改善箇所説明図

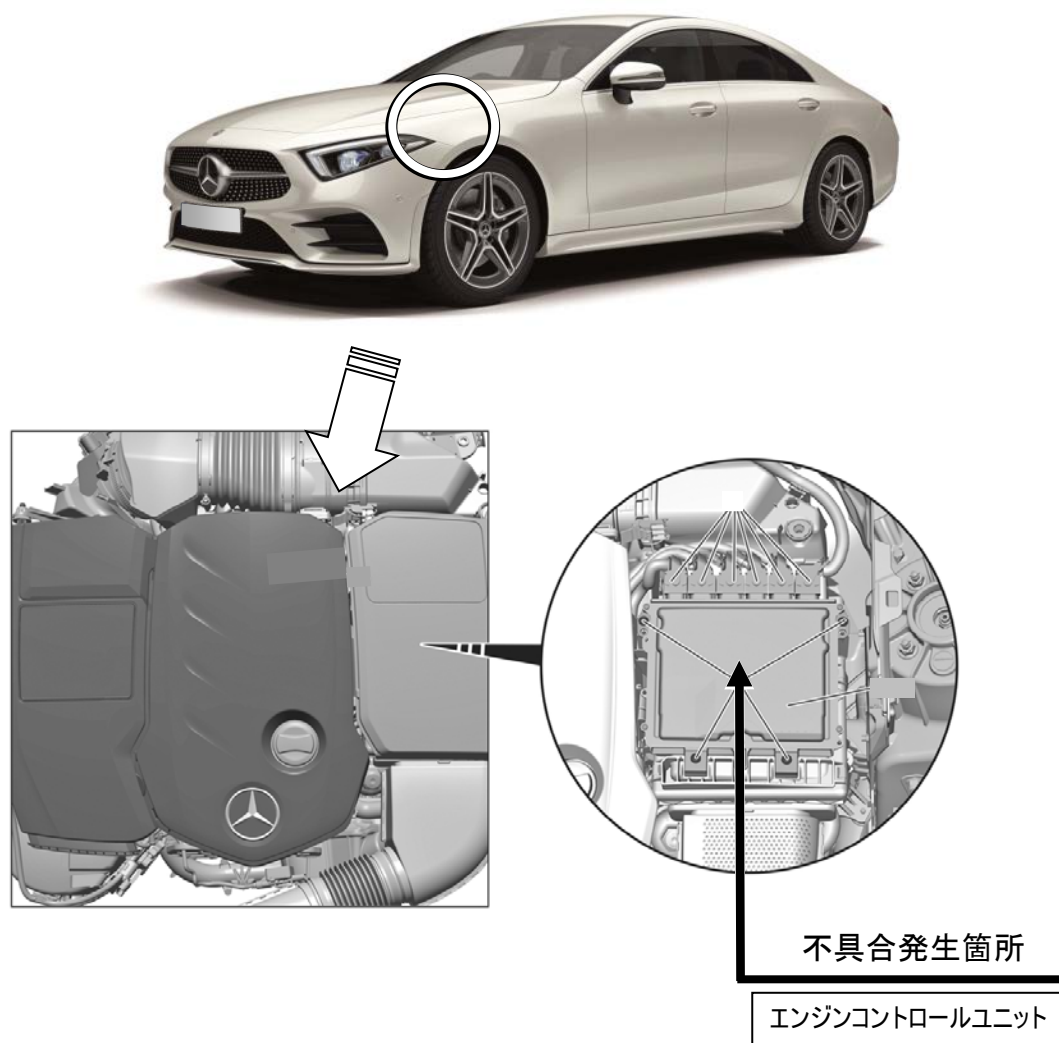
注: はプログラムを書き換える部位を示す

エンジンコントロールユニットの制御プログラムにおいて、車両へ搭載する仕様の管理が不適切なため、正規と異なる仕様のプログラムを搭載している。そのため、二酸化炭素の排出量と燃料消費量が増加するおそれがある。

全車両、エンジンコントロールユニットの制御プログラムを正規のプログラムに書き換える。

識別 : 車台番号の付近に黄色ペイントを塗布する
